Service Bulletin

NO.SB18-003 2018-03-26

件 名:	ドレンプラグガスケットの材質変更			
該当モデル:	M 2.5A2/3.5A2	M 3.5B2	M 4C/5B	
	M 6B/8B/9.8B	M 9.9D2/15D2/18E2	M 25H/30H	
	M 40D2/50D2	M 60C/70C	M 90A2	
	M 115A2/140A2	MFS 2B/3.5B	MFS 5C/6C	
	MFS 8B/9.8B	MFS 9.9D/15D/20D		
	MFS 25B/30B	MFS 25C/30C	MFS 40A/50A	
	MD 40B2/50B2	MD 75C2/90C2	MD 115A2

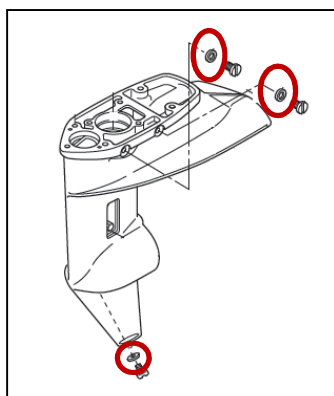
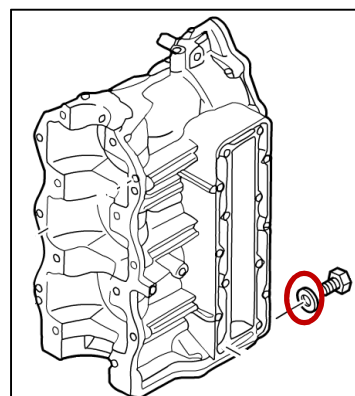
ガスケットの材質を変更し、気密性が向上しました。

また、ガスケットの変更に伴い締め付けトルクの変更が有ります。

色：茶色

色：灰色

部品名	旧部品番号	新部品番号	互換性	適用モデル
ガスケット	332-60006-0	←	A	共通
